**Avis de la Mission régionale d'autorité environnementale
de Nouvelle-Aquitaine sur le projet de modification n°2 du plan
local d'urbanisme (PLU) de la commune de Salleboeuf (Gironde)**

n°MRAe 2023ANA79

Porteur du plan : Commune de Salleboeuf

Illustration de la délimitation de la bande d'implantation obligatoire des constructions (source : rapport de présentation du projet de modification n°2 page 25)

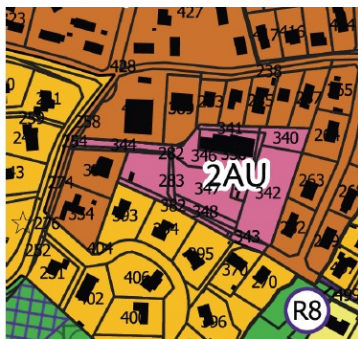
Par ailleurs, alors que le règlement écrit de la zone 1AU « Gesseume » prévoit une bande constructible de 18 mètres de profondeur à partir de l'alignement de la voie, le rapport de présentation indique 20 mètres.

La MRAe recommande de corriger le dossier en mettant en cohérence le rapport de présentation avec le règlement écrit du PLU.

Zonage PLU révisé approuvé en 2020 (Patenne)

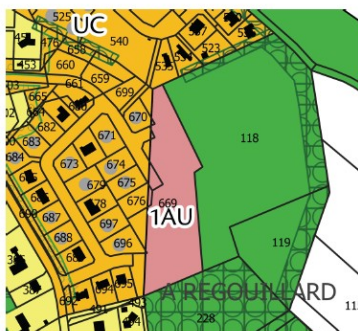
Concernant le gîte avéré pour les chauves-souris, le projet de modification prévoit de retirer la construction concernée du périmètre de la zone 2AU. La MRAe relève que le PLU modifié ne garantit pas pour autant la protection de cette construction qui est reclassée en zone urbaine UB, des travaux pouvant induire une destruction d'habitat d'espèce protégée comme précisé dans le dossier.

La MRAe recommande de mettre en oeuvre des mesures d'évitement-réduction garantissant dans le document d'urbanisme la préservation du gîte pour les chauves-souris et de l'habitat du Lézard des murailles.
